Paredes da lixeira sem as camadas

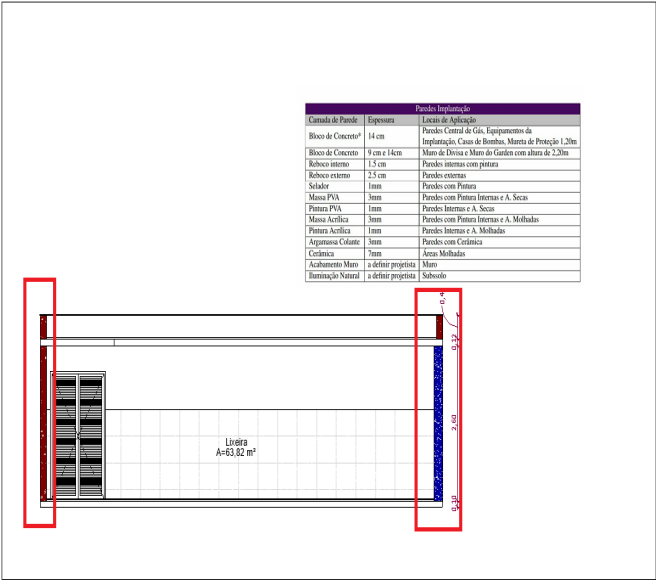
Favor modelar as paredes e camadas conforme o BEP

Resolvido

sem comentários
